## ファームウェアのアップデートによる機能追加のご案内

Wi-Fi 対応ドライブレコーダー DR-SFT1 / DR-SAB1 / DR-SAR1 / DR-SJP1 のファームウェアデータを改良し、一部機能を追加いたします。変更点は下記の内容になります。

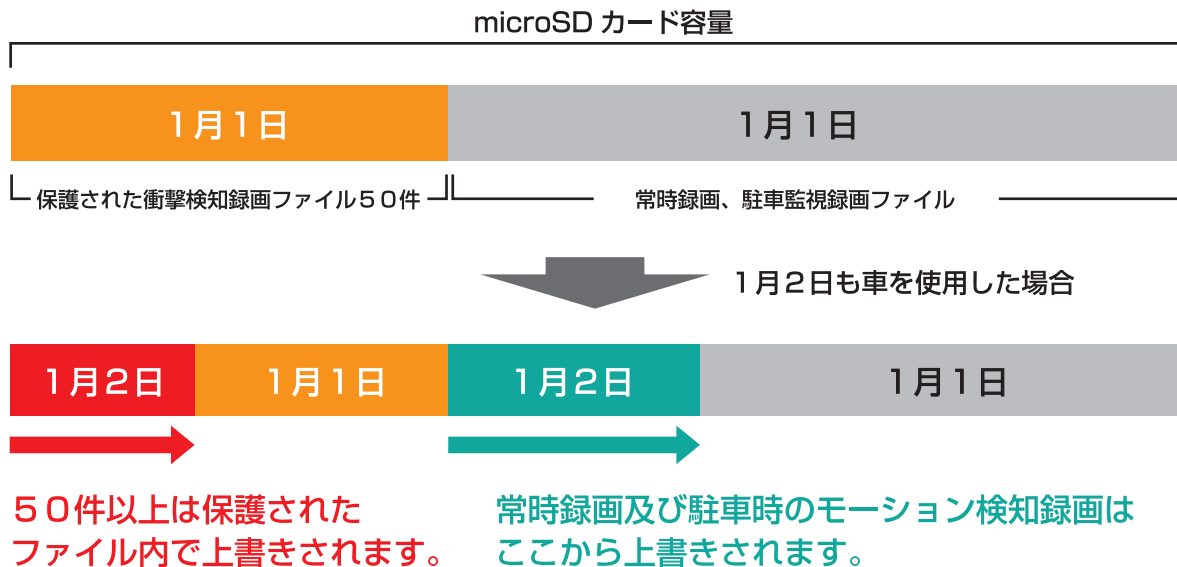
旧ファームウェア V1.000	録画ファイルの保護機能はありません。 microSD カードの空き容量がなくなった場合は、 録画ファイルの種類に関係なく、古いファイルから上書きされます。
--------------------	---

新ファームウェア V1.001	衝撃検知録画ファイルを保護する機能を追加しました。 最大 50 件まで保護することが可能で、上書きの防止になります。 ※リアカメラも使用した場合はフロント / リアの合計で 50 件まで保護されます。 ※駐車監視時の衝撃検知録画も含まれます。
--------------------	--

例 1月1日に車を使い、録画ファイルで microSD に空き容量がなくなった状態で、1月2日から車を使って録画を開始した場合

衝撃検知録画は保護され、常時録画などで上書きされることはありません。  
また50件以上は衝撃検知録画ファイル内で古いファイルから上書きされます。

録画設定の画面に下記の通り設定項目が追加されます。

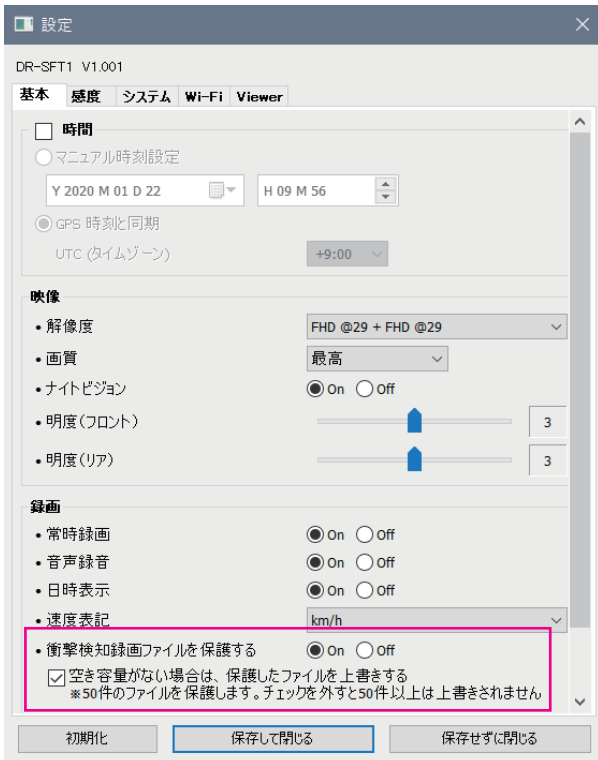
### ■ 衝撃検知録画ファイルを保護する

オンにすると衝撃検知録画ファイルを最大 50 件まで保護します。

注意： 衝撃検知録画ファイルは 50 件を超えた場合、古いデータから上書きされます。リアカメラを使用した場合はフロント / リアの合計で 50 件まで保護されます。駐車監視時の衝撃検知録画も含まれます。

オフにすると衝撃を検知してもファイルは保護されず、常時録画と同じ様に上書き保存されていきます。

### ■ 空き容量がない場合は、保護したファイルを上書きする

オフにすると衝撃検知録画ファイルが 50 件を超えた場合、それ以降の衝撃検知録画ファイルは保護されずに上書き保存されます。

注意： オフにした場合、衝撃検知録画ファイルを手動で削除、整理を行う必要がございます。
